Ambassadeur 6500-C3 99 05

901165, 901496

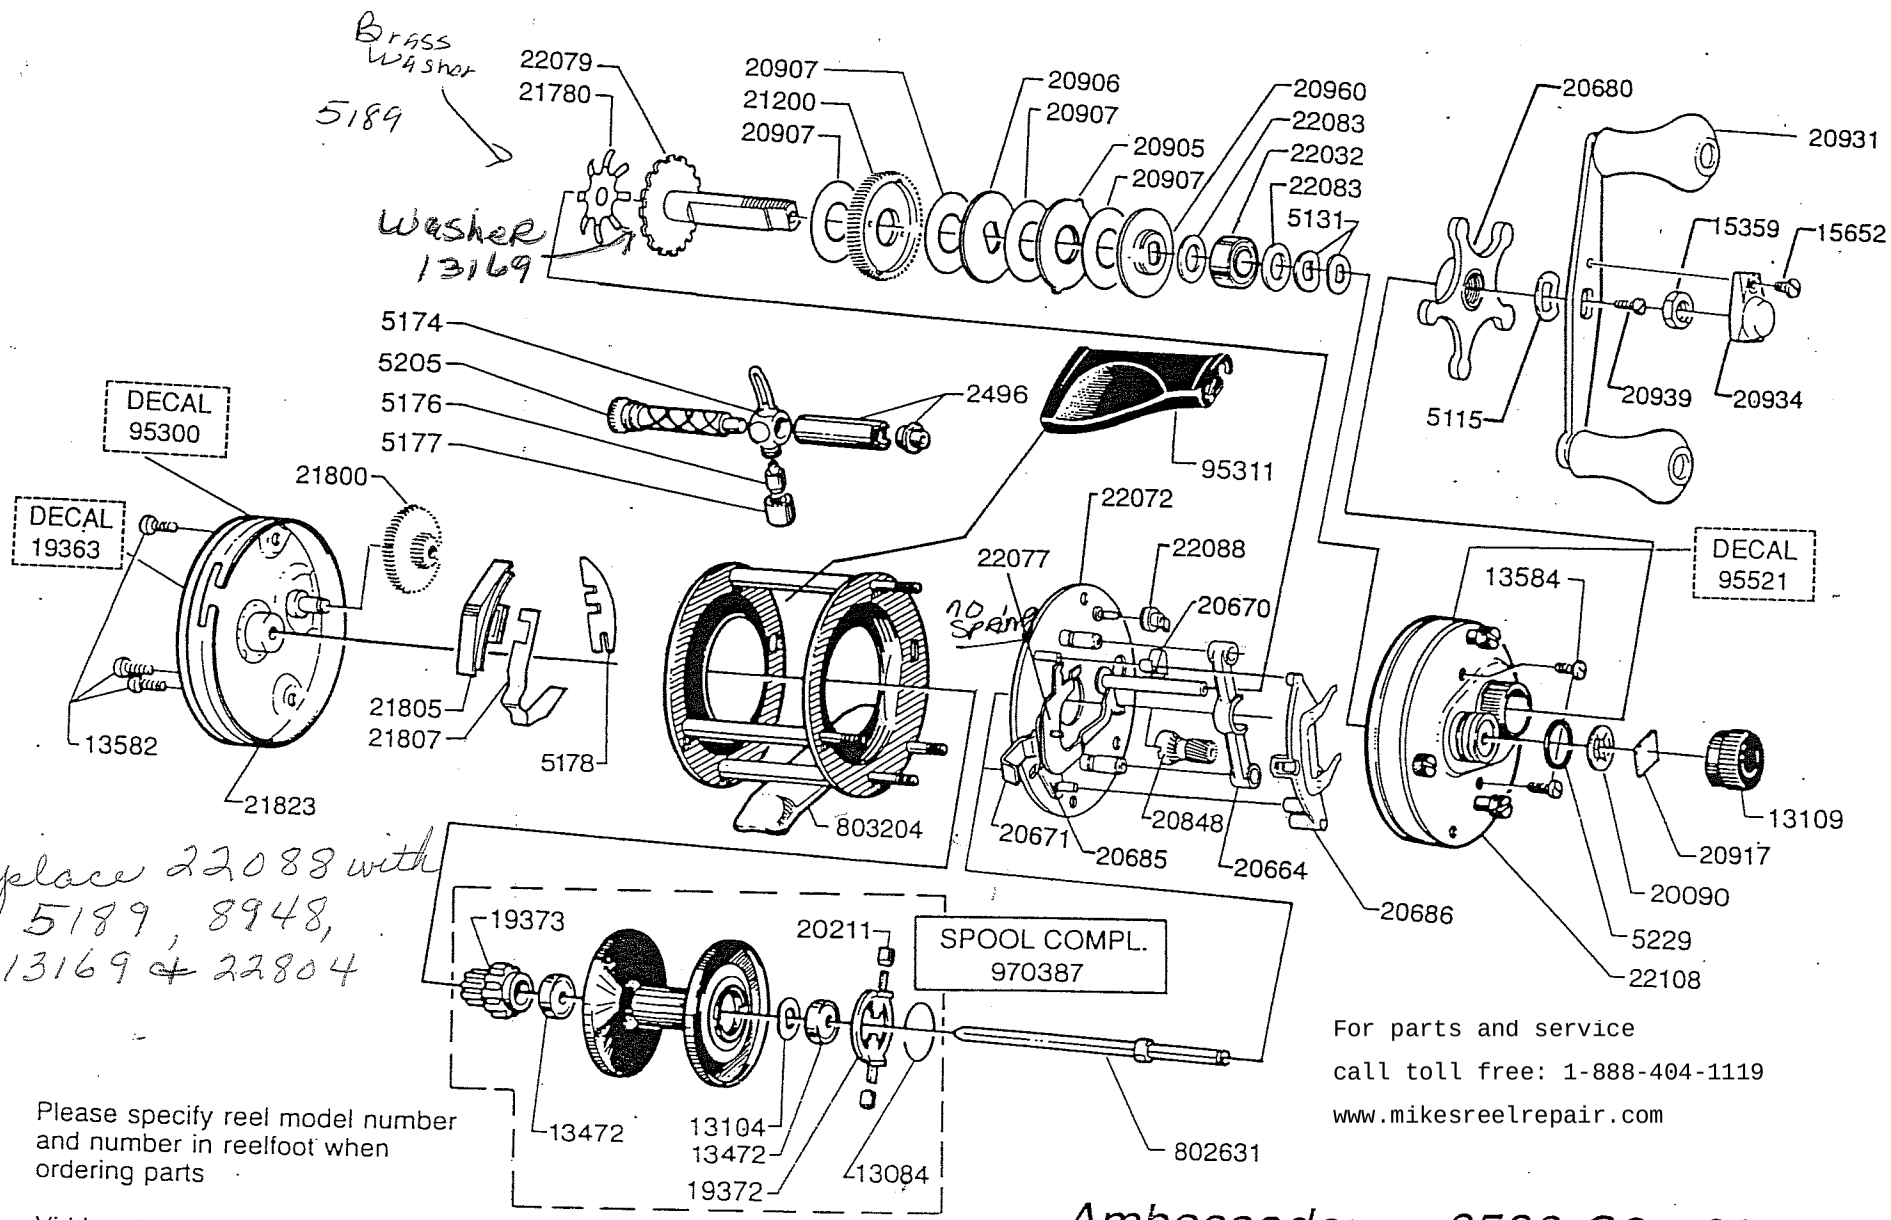
Replace 22088 with 5189, 8948, 13169 & 22804

IF they don't Have White Knob on end of 20686 They will need Brass washer 5189 & New 22077 washer & 13169 - 2 ea
